改善箇所説明図

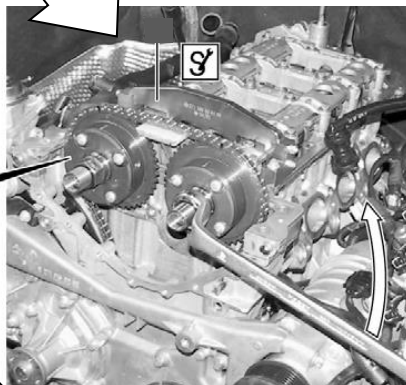
不具合発生箇所

油圧カムシャフト
アジャスタ

ガソリンエンジンの油圧カムシャフトアジャスタにおいて、ロック機構の材質が不適切なため、耐久性が不足している。そのため、当該ロック機構が摩耗しエンジン始動時に異音が発生して、最悪の場合、エンジン警告灯(MIL)が点灯して触媒加熱制御を停止させることで、排出ガスが規制値を満足しなくなるおそれがある。

全車両、油圧カムシャフトアジャスタを対策品と交換する。

識別 : 車台番号の付近に黄色ペイントを塗布する
